**AUTO PARB No. 0477**

<b>REFERENCIA</b>	CONTRATO DE CONCESIÓN No. CEI-101
<b>TITULAR MINERO</b>	ANGEL MARIA AGUILAR GUTIERREZ, ELIANA DACONTE SERANO, ZURICH INTERNATIONAL TRADING S.A.S.
<b>MINERAL</b>	ANTRACITA, CARBÓN METALÚRGICO, CARBÓN TÉRMICO, ROCA O PIEDRA CALIZA.
<b>ÁREA</b>	660,0591 HECTAREAS
<b>FECHA FIRMA</b>	01/09/2004
<b>FECHA REGISTRO MINERO</b>	20/10/2005
<b>ETAPA CONTRACTUAL</b>	EXPLOTACIÓN
<b>DEPARTAMENTO</b>	SANTANDER
<b>MUNICIPIO</b>	LA PAZ y VELEZ
<b>CLASIFICACIÓN DE LA MINERÍA</b>	MEDIANA MINERÍA

**VISITA POR QUEJA AL TITULO CEI-101  
CONSECUTIVO PARB-QJA-0001-2025**

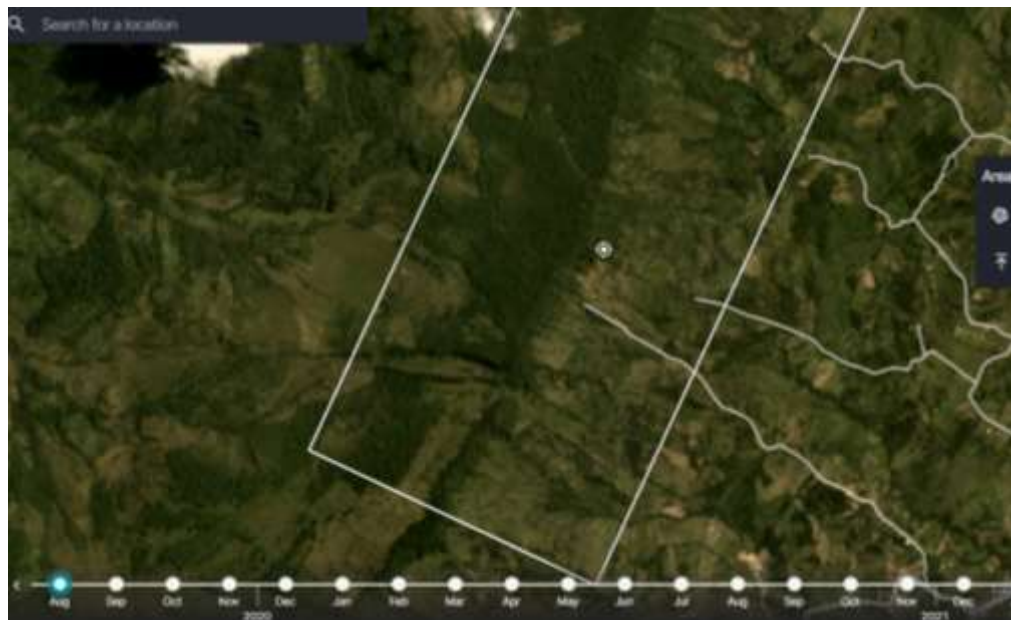
- a. **AÑO 2019:** se muestra el sector Sur del polígono, para el mes de agosto (3er trimestre 2019) se ubica el sector de la bocamina referenciada en la presente visita, en este sentido no se observa algún cambio de cobertura que pueda indicar la realización de labores mineras a cielo abierto en el tercer trimestre 2019.

- b. **AÑO 2020:** se muestra el sector Sur del polígono, para el mes de mayo (2do trimestre 2020) se ubica el sector de la bocamina referenciada en la presente visita, en este sentido no se observa tanto en área de la bocamina como en los alrededores algún cambio de cobertura que pueda indicar la realización de labores mineras a cielo abierto en segundo trimestre 2020.

Fig. 01. muestra la proyección de los trabajos aprobados en el PTO

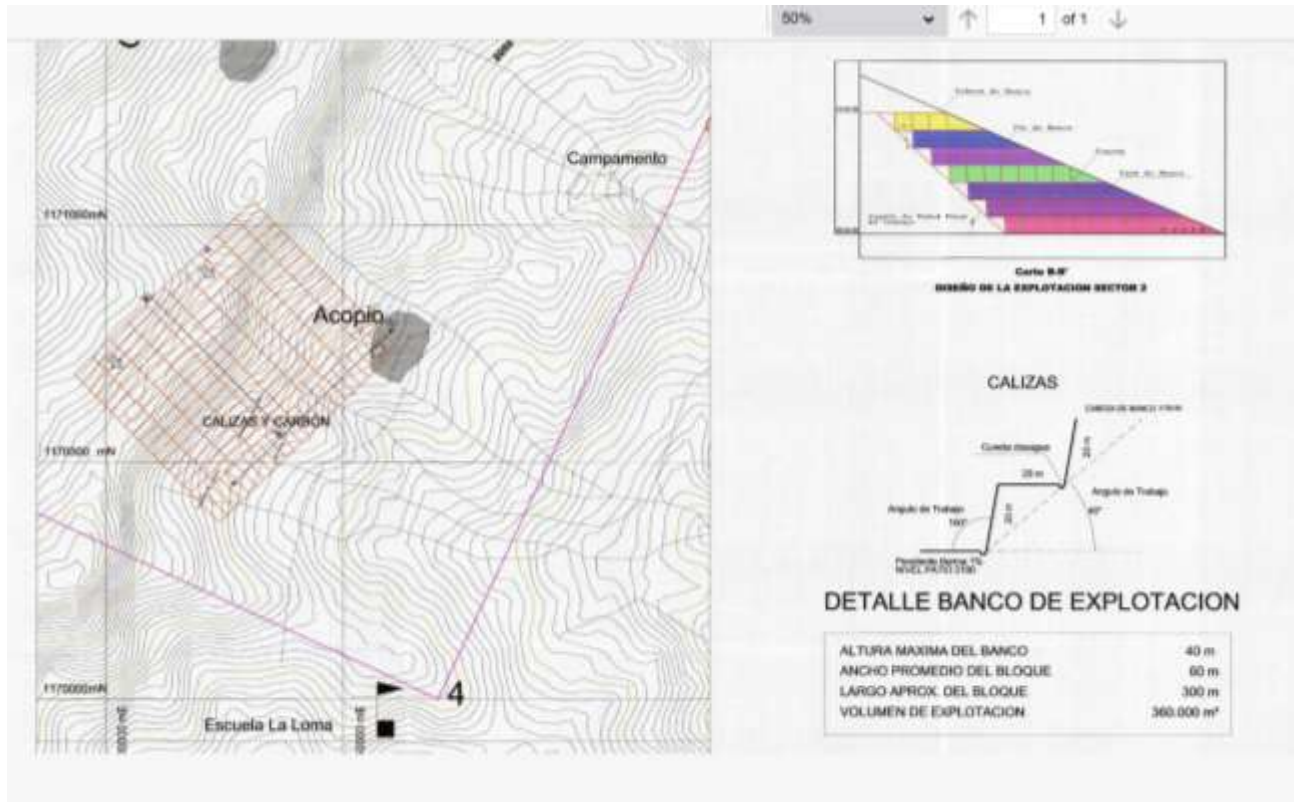
- III. Se realizó revisión del programa de Trabajos y Obras PTO del título minero CEI-101 aprobado mediante Auto PARB-0393 de 28/07/2015 del cual se resalta lo siguiente:
- a. **SISTEMA DE EXPLOTACION:** Cielo Abierto
  - b. **METODO DE EXPLOTACION:** se determinó un método de explotación por Bancos únicos, siendo su extracción de manera descendente, dimensiones de trabajo 15m de ancho, 11 m de altura y 5 m de berma mínima, ángulo de reposo del talud de 43°, ángulo de talud 86°. Los mantos de carbón se encuentran dentro de los mantos de caliza.
  - c. **ARRANQUE:** Por medio de explosivos
  - d. **PRODUCCION ANUAL:** 36.000 m3 de carbón y 48.000 ton de caliza
  - e. **LOCALIZACION FRENTE DE EXPLOTACION:** En la siguiente figura se muestra la ubicación del frente minero aprobado para la explotación a cielo abierto.

iv. Realizar el ajuste del PTO, de tal manera que se proyecte la explotación de carbón por minería subterránea de acuerdo con lo aprobado en la licencia ambiental.

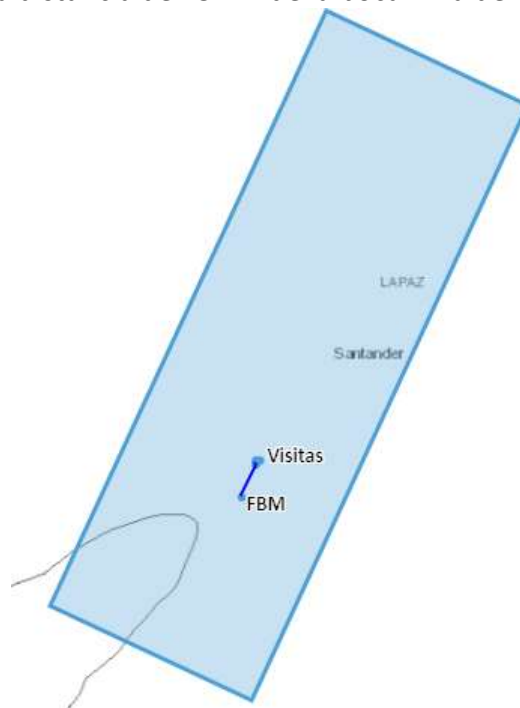
A continuación, se observa la representación gráfica de las coordenadas registradas en las visitas de seguimiento y control y las registradas en los Formatos Básicos Mineros FBM los FBM presentados para los años 2019 y 2020. En general se puede decir que las coordenadas registradas en las visitas anteriores corresponden a la misma labor identificada en la presente visita, y que según las coordenadas registradas en los FBM anuales 2019 y 2020 cuando se registró la producción de la labor referenciada, se localiza a una distancia de 251 m de la bocamina de la presente visita.

- La labor minera identificada por los titulares mineros en los FBM de los años 2019 y 2020 como una labor exploratoria, se localizada a una distancia de 250 m al Sur de la labor tipo túnel que se ha identificado en las visitas de seguimiento y control en los años anteriores y en la presente visita; razón por la cual es necesario requerir a los titulares mineros, para que presenten un informe donde explique qué tipo de labor minera realizo los años 2019 y 2020 (cielo abierto o bajo tierra) para obtener una cantidad de 100 ton de carbón y 200 ton de caliza. De igual manera se recomienda realizar una visita de seguimiento y control acompañado del titular minero para identificar en campo esta labor, a fin de determinar su existencia.
